RELATÓRIO DE FISCALIZAÇÃO TÉCNICA DOS SISTEMAS DE ÁGUA E ESGOTO DO MUNICÍPIO DE CAPIVARI

PRESTADOR: SERVIÇO AUTÔNOMO DE ÁGUA E ESGOTO - SAAE CAPIVARI

Verificação de Não Conformidades

Americana, janeiro de 2024

Foto 1 - Vazamento na válvula após macromedidor.

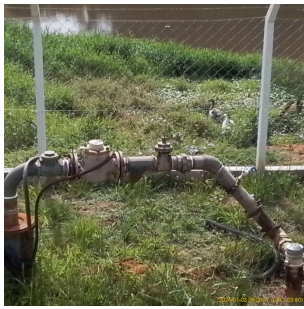
Não Conforme

Vazamento na válvula após macromedidor.
Consertar o vazamento.

Foto 1 - Vista dos guarda-corpos.

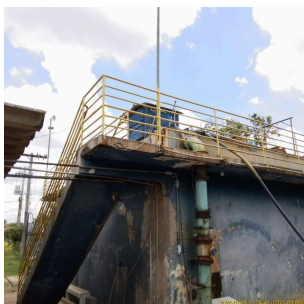
Aumentar a altura do guarda-corpo da passarela de limpeza dos filtros.

Foto 3 - Vazamento na alvenaria da estrutura da ETA. Ponto 1.

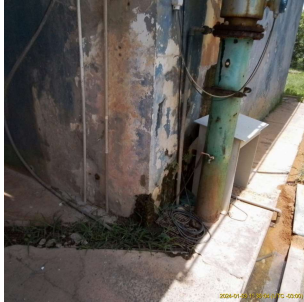
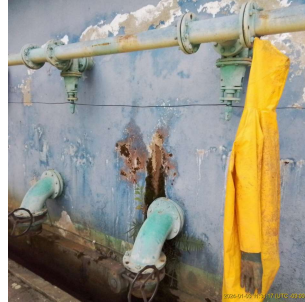
Não Conforme

Providenciar o conserto e impermeabilização dos tanques da ETA 2.

Foto 2 - Armação da estrutura exposta.

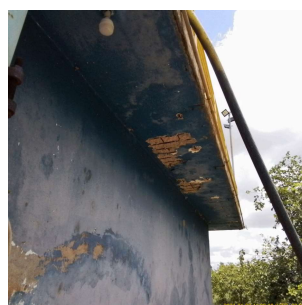
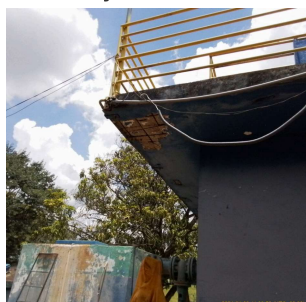
Não Conforme

Providenciar a manutenção da alvenaria da ETA com o recobrimento da armação da estrutura.

Foto 1 - Placa de identificação depredada.

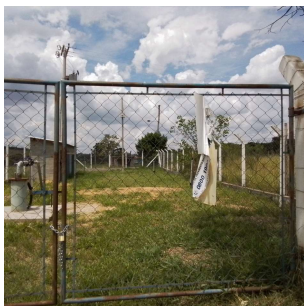
Não Conforme

Providenciar placa de identificação para o local.

Foto 1 - Local do chuveiro de emergência.

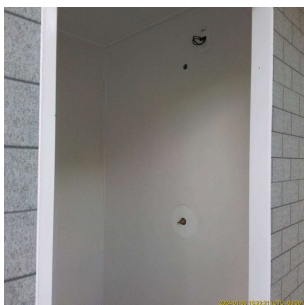
Providenciar a instalação do chuveiro de emergência.
